Pôle de Melun

DOSSIER D'ENQUETE PREALABLE A LA DECLARATION D'UTILITE PUBLIQUE

Pièce L : Mémoire en réponse à l'avis de l'autorité environnementale

Figure 18 : Extrait du plan des Espaces Verts Protégés (EVP) du PLU de Melun

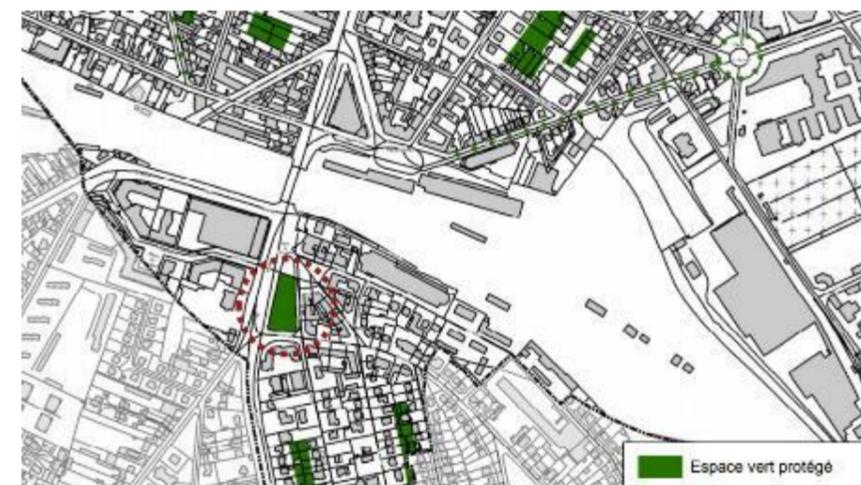
Dans le cas des abattages d'arbres, il conviendrait de préciser le nombre envisagé et le devenir de « l'arbre isolé majestueux » qui n'est pas évoqué. Pour les plantations, il est prévu notamment des platanes et des Arbres de Judée. Les aménagements proposés devraient, selon le dossier, permettre d'améliorer l'insertion paysagère et de réduire l'effet d'îlot de chaleur mais ceci ne semble pas garanti en l'absence d'indications précises sur les plantations envisagées.

Comme indiqué en page 261 de la pièce G - étude d'impact, l'arbre isolé « majestueux » est localisé sur un espace vert protégé au PLU de Melun, aujourd'hui occupé, pour partie par un parking voiture, comme l'indique la photo ci-dessous. Le projet prévoit d'aménager une gare routière plus fonctionnelle et sécuritaire pour les piétons. L'alignement d'arbres, le long de l'avenue Thiers, sera conservé. L'arbre isolé sera coupé mais remplacé par une plantation d'arbres le long de la rue Rosa Bonheur qui sera requalifiée.

Afin de permettre l'aménagement de la gare routière Sud au sein de cet EVP, il est impératif de mener une procédure de mise en compatibilité du document d'urbanisme. Cette dernière est menée conjointement à la procédure de déclaration d'utilité publique et font l'objet d'une enquête publique conjointe. Les éléments relatifs à la mise en compatibilité sont explicités à la pièce J du dossier soumis à enquête publique.

Compte tenu des emprises foncières très limitées disponibles pour le projet, un équilibre a été trouvé entre le confort des circulations piétonnes et cyclables, le respect des objectifs du SAGE en termes d'infiltration pluviale, compte tenu des capacités d'infiltration du sol, et les alignements d'arbres pouvant être conservés ou plantés.

A noter que dans le cadre des études dites « PRO », l'implantation d'arbres sera étudiée de manière plus approfondie. A minima, une compensation sera réalisée : un arbre replanté pour un arbre coupé. Le bilan

Les essences d'arbres plantées seront également précisées en phase PRO. Les plantations de platanes seront évitées du fait de leur caractère allergisant.
